**Всемирный форум для согласования правил  
в области транспортных средств**

Правила № 17 ООН (прочность сидений)

**Предложение по дополнению 1 к поправкам серии 10  
к Правилам № 17 ООН (прочность сидений)****Представлено экспертом от Международной организации  
предприятий автомобильной промышленности\***

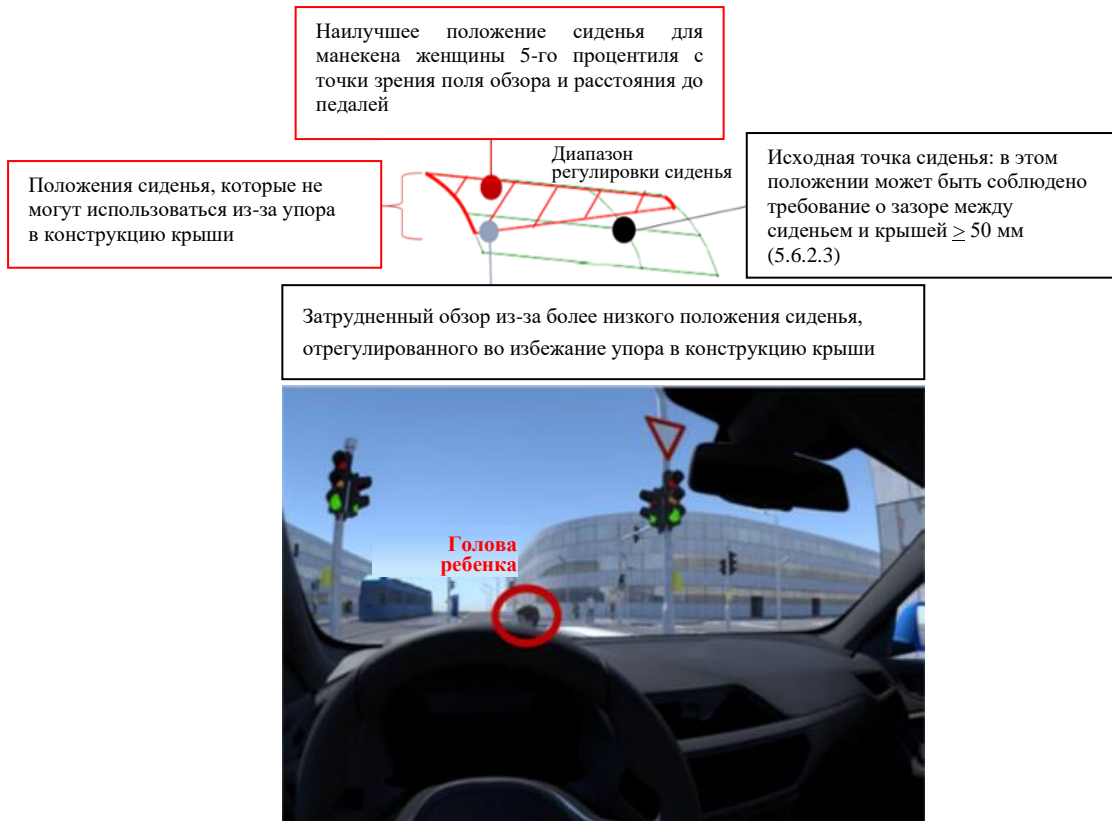
**В случае сидений, оснащенных встроенными подголовниками, которые не могут регулироваться по высоте, если соблюдение высоты, которая предписывается пунктами 5.6.2.1 или 5.6.2.2, приведет к тому, что подголовник будет упираться в крышу по крайней мере в одном из положений регулировки сиденья, предназначенных для обычного использования водителем или пассажиром, то соблюдение предписанной высоты не требуется при условии, что зазор в этом(их) положении(ях) регулировки сиденья не превышает [10] мм. Если в этом случае зазор будет превышать 50 мм при измерении согласно пункту 2.3.3.1 приложения 10, то подголовник должен соответствовать применимым требованиям пункта 5.6.1.1.2.**

- a) проверить (см., например, рис.), существует ли какое-либо положение регулировки сиденья, при котором установка подголовника на требуемой высоте могла бы привести к тому, что подголовнику будет мешать крыша. Это (или эти) положение(я) регулировки сиденья не обязательно совпадают(ют) с теми, которые предусмотрены в пункте 2.3.3.1 приложения 10;

- b) в случае возникновения подобной ситуации допускается несоблюдение предписанной высоты, так чтобы обеспечивался зазор не более [10] мм между подголовником и крышей при этой (или этих) регулировке(ах) сиденья;

- c) при измерении в соответствии с пунктом 2.3.3.1 приложения 10 зазор должен быть  $\leq 50$  мм. Если же зазор превышает 50 мм, то подголовник должен отвечать применимым требованиям пункта 5.6.1.1.2 (включая требования, касающиеся биомеханического манекена для испытания на удар сзади), за исключением, разумеется, тех требований, которые не применимы к таким подголовникам.
